Emne: Høringssvar VVM Projekt Mars (BDK ID: 4308330)

Høringssvar vedr. VVM Projekt Mars – Solrød Erhvervskile

Høringssvar VVM Projekt Mars

1. Udkast til §25-tilladelse – Solrød Erhvervskile – Logistic Contractor:

Bemærkning 1:

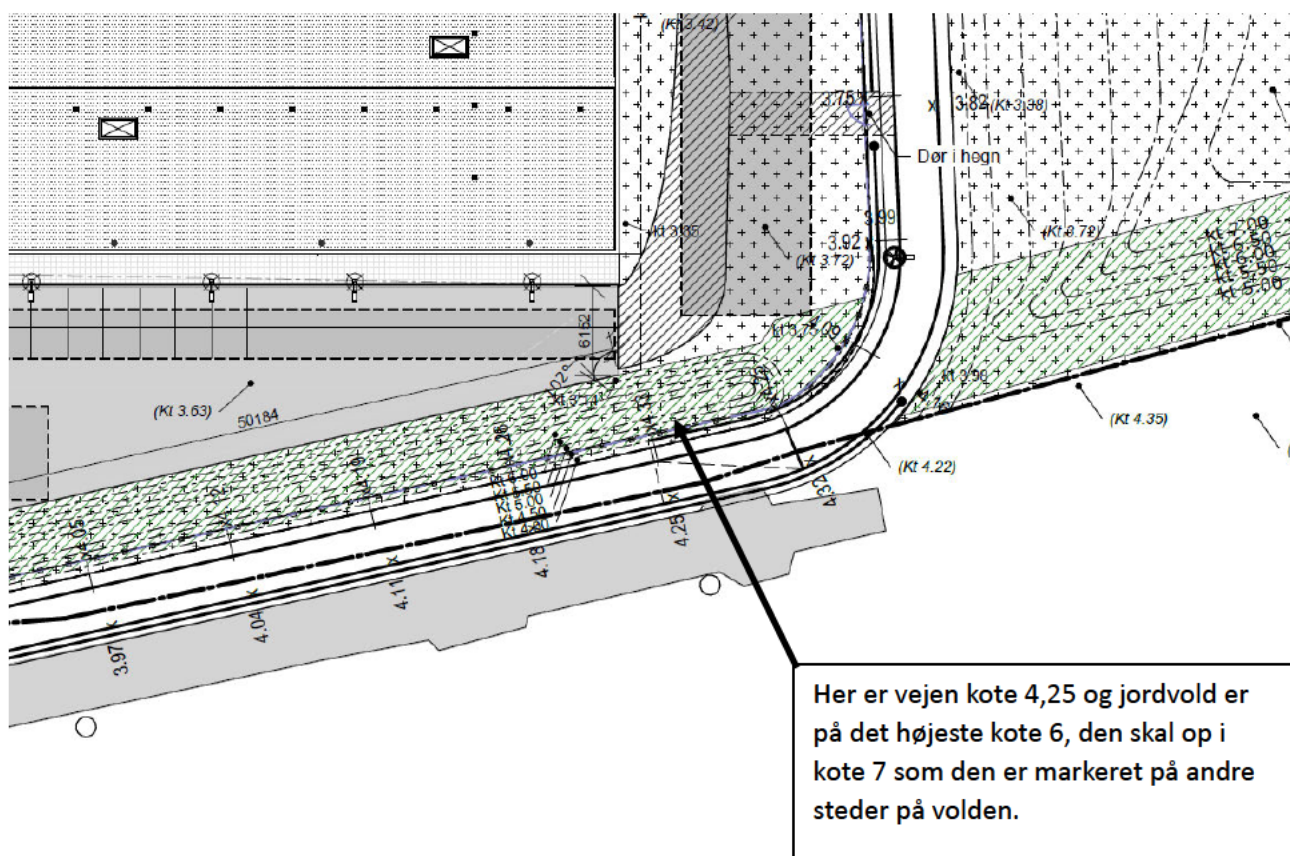
Jordvolden er flere steder kun oppe i kote 6 hvilket kun giver en lille niveauforskel nogen steder på kun 1,5 meter.

Vi kan ikke godtage en jordvold på mindre end kote 7.

Bemærkning 2:

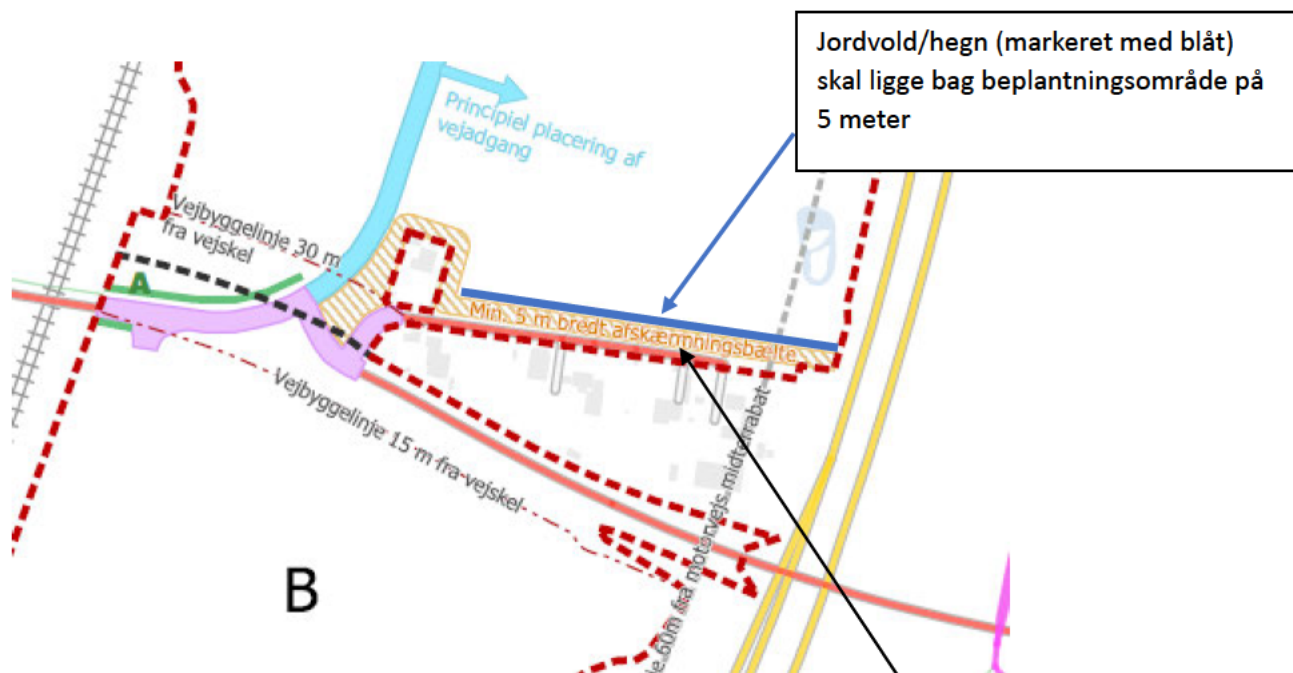
Følgende iht. Lokalplanen skal overholdes, det vil sige minimum 5 meters beplantning og hertil skal der suppleres med hegn eller jordvold.

På tegningen er der kun vist en jordvold med beplantning, men det er ikke ifølge lokalplanen, ifølge lokalplanen er det klart beskrevet at der skal være beplantning + jordvold/hegn.

Bemærkning 7

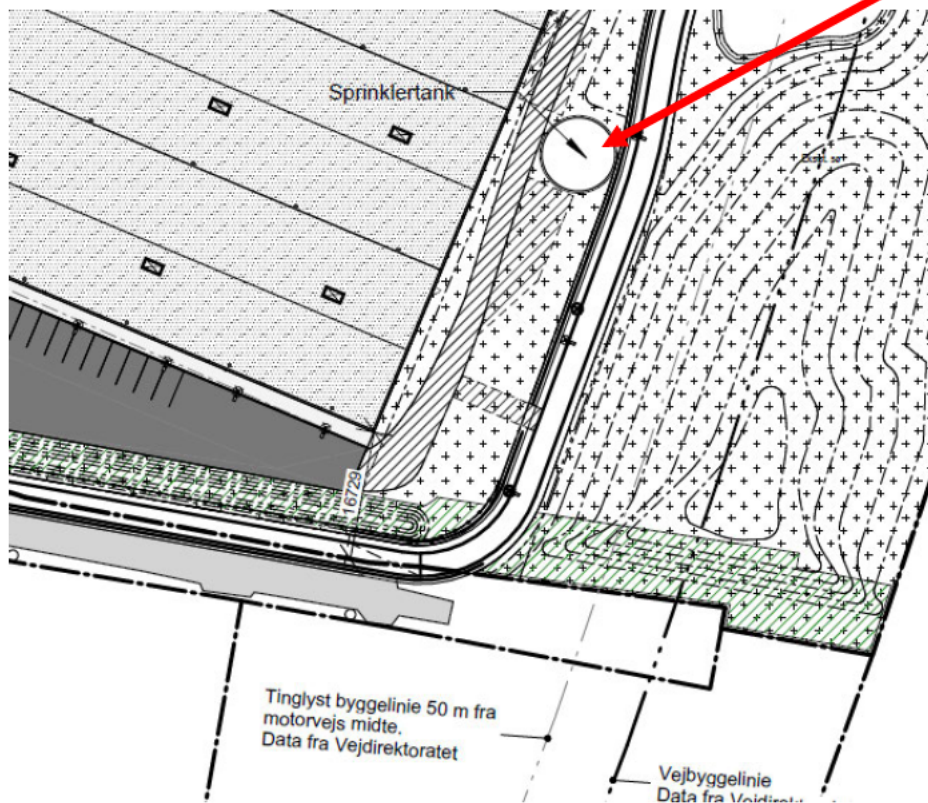
Sprinklertank med tilhørende diesel anlæg er placeret kun 20-25 meter for vores ejendom.

Med henblik på vores igangværende klage til miljøministeriet over Solrød kommunes accept på placering af Verdions sprinklertank der genererer meget støj og dieseludstødning, skal sprinkler anlægget flyttes langt væk fra vores beboelsesejendom minimum 100 meter.

Vi kan ikke acceptere at sprinkleranlægget ligger så tæt på vores ejendomme.

Bemærkning 9

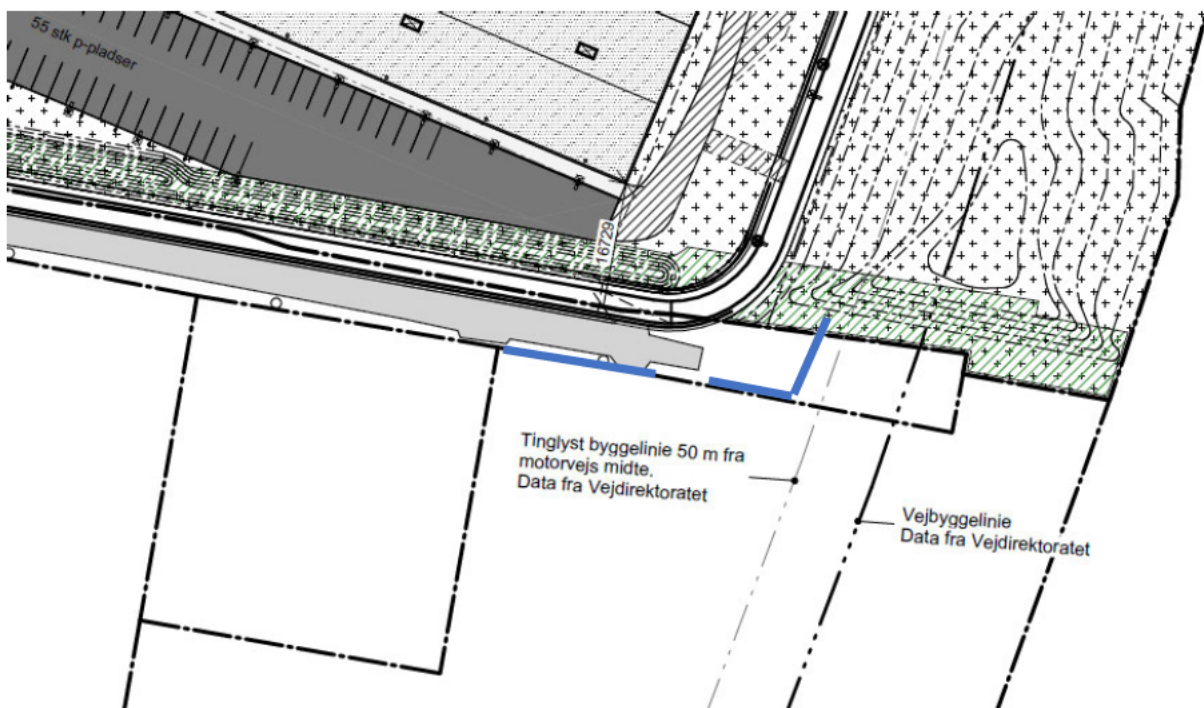
Ved eventuel etablering af cykelsti langs Åsager 6, vil der være øget trafik af mennesker, cykler og knallerter end før udbygningen.

Vi vil derfor kræve at kommune/nabo-entreprenøren opsætter et 3 meter højt hegn inde i skellet på vores grund, markeret med blå på nedenstående skitse.

Bemærkning 1:

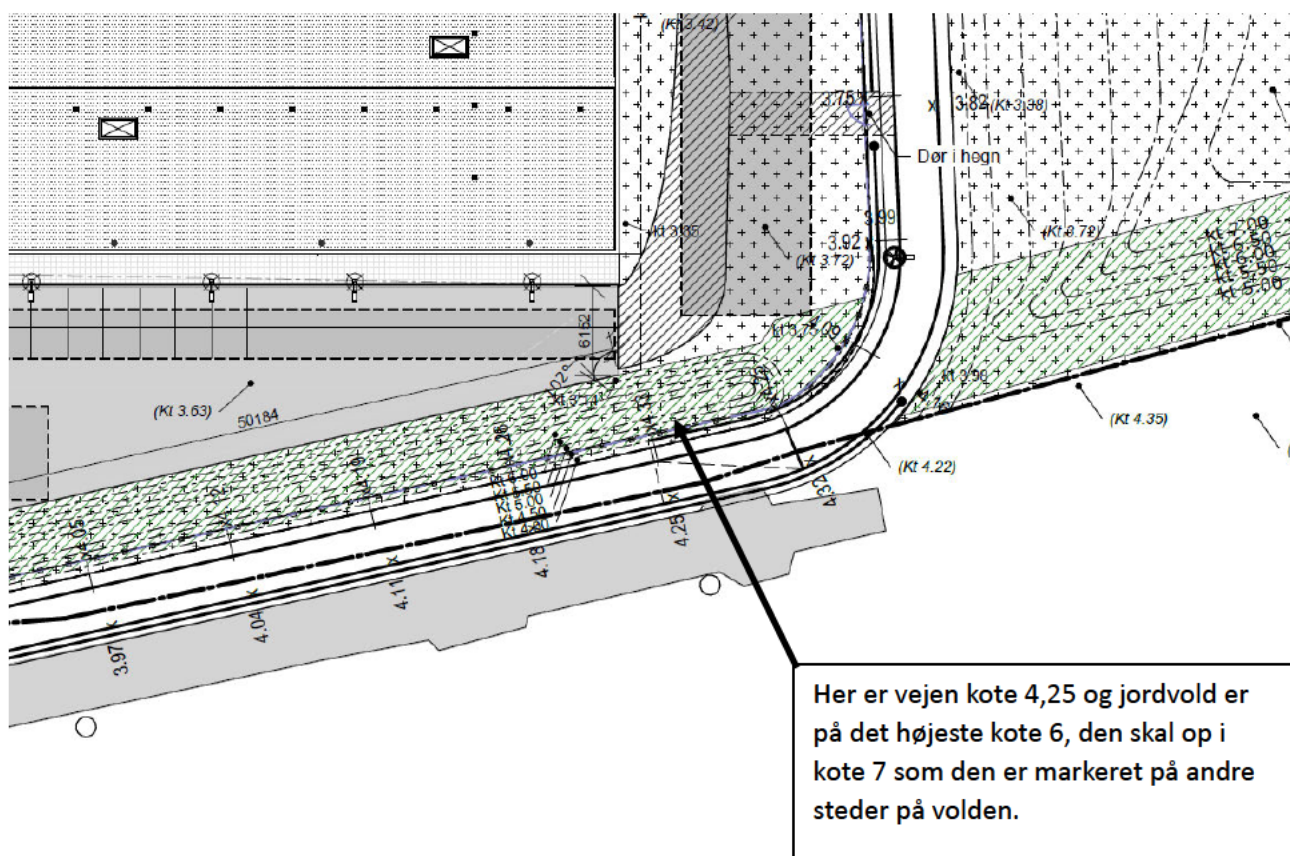
Jordvolden er flere steder kun oppe i kote 6 hvilket kun giver en lille niveauforskel nogen steder på kun 1,5 meter.

Vi kan ikke godtage en jordvold på mindre end kote 7.

Bemærkning 2:

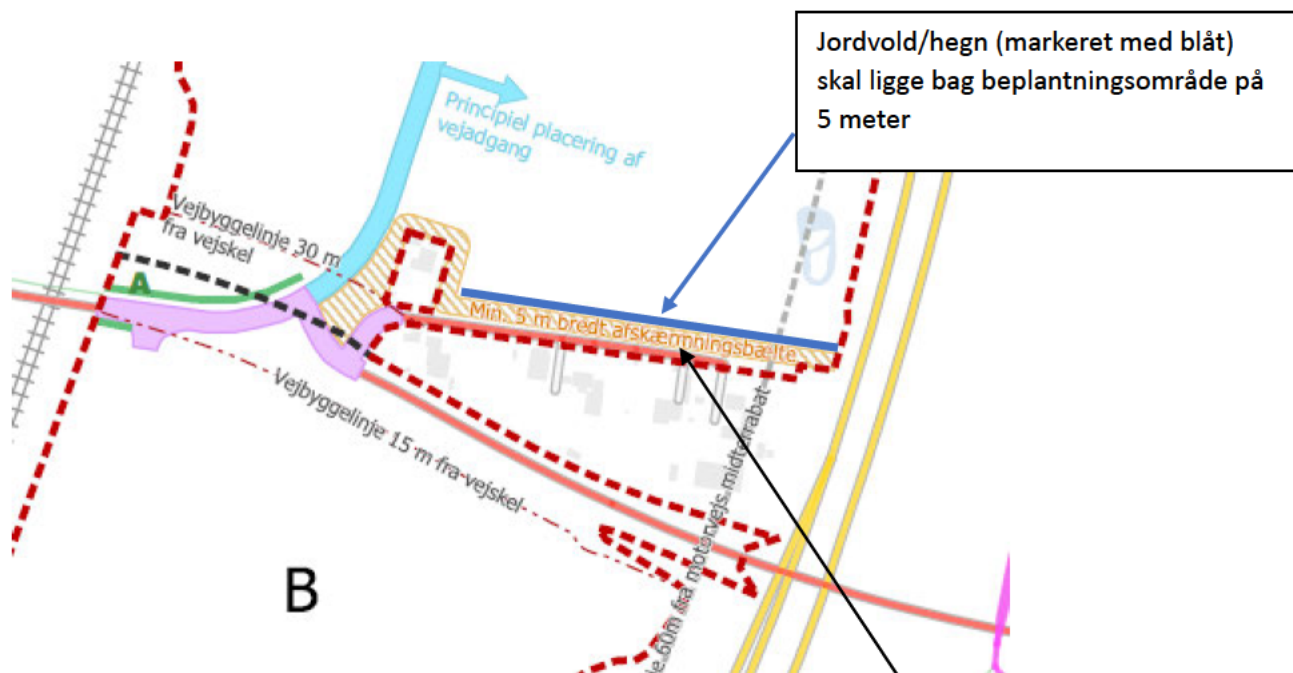
Følgende iht. Lokalplanen skal overholdes, det vil sige minimum 5 meters beplantning og hertil skal der suppleres med hegn eller jordvold.

På tegningen er der kun vist en jordvold med beplantning, men det er ikke ifølge lokalplanen, ifølge lokalplanen er det klart beskrevet at der skal være beplantning + jordvold/hegn.

Bemærkning 7

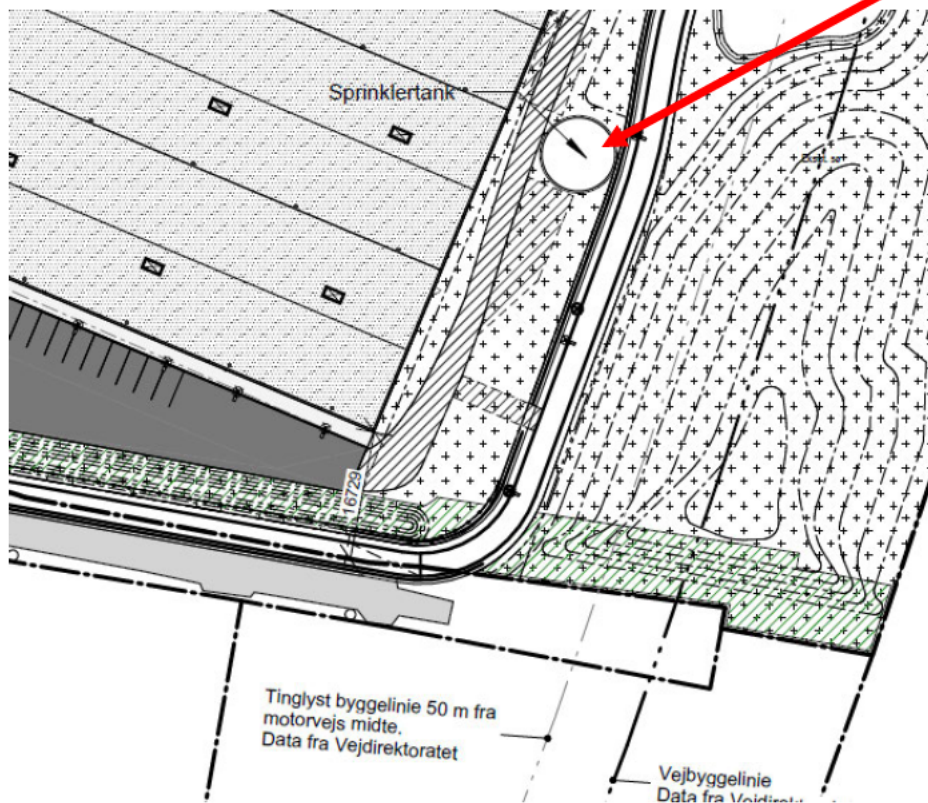
Sprinklertank med tilhørende diesel anlæg er placeret kun 20-25 meter for vores ejendom.

Med henblik på vores igangværende klage til miljøministeriet over Solrød kommunes accept på placering af Verdions sprinklertank der genererer meget støj og dieseludstødning, skal sprinkler anlægget flyttes langt væk fra vores beboelsesejendom minimum 100 meter.

Vi kan ikke acceptere at sprinkleranlægget ligger så tæt på vores ejendomme.

Bemærkning 9

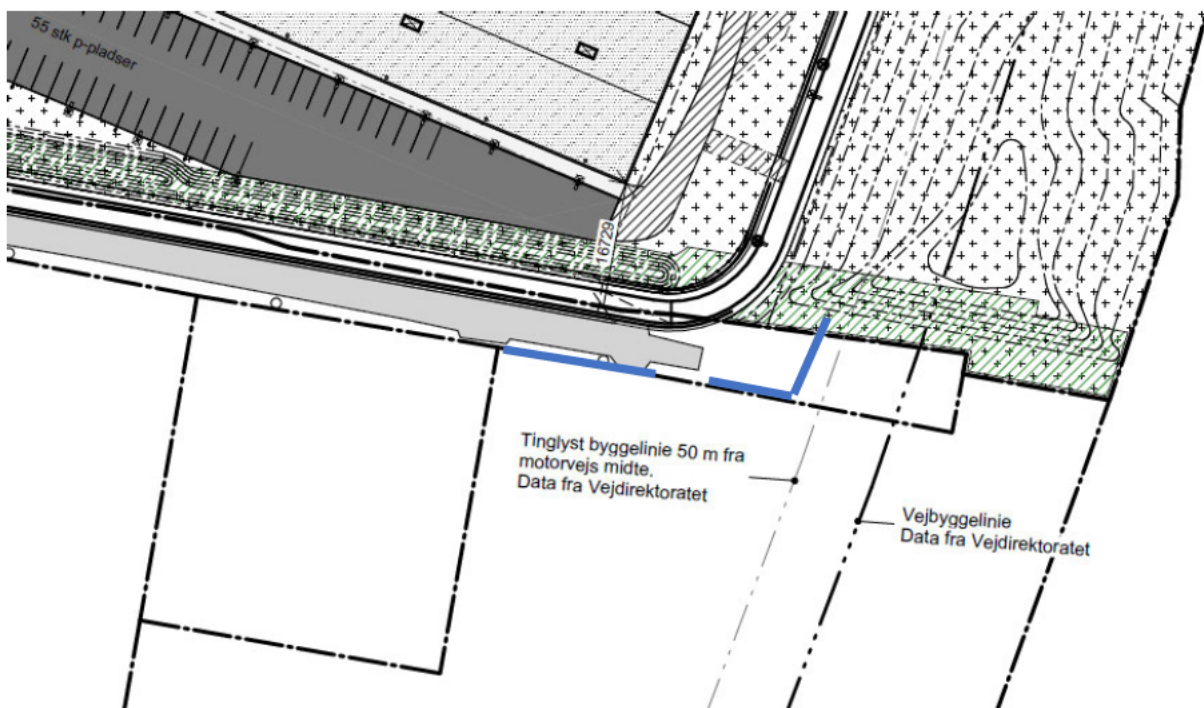
Ved eventuel etablering af cykelsti langs Åsager 6, vil der være øget trafik af mennesker, cykler og knallerter end før udbygningen.

Vi vil derfor kræve at kommune/nabo-entreprenøren opsætter et 3 meter højt hegn inde i skellet på vores grund, markeret med blå på nedenstående skitse.
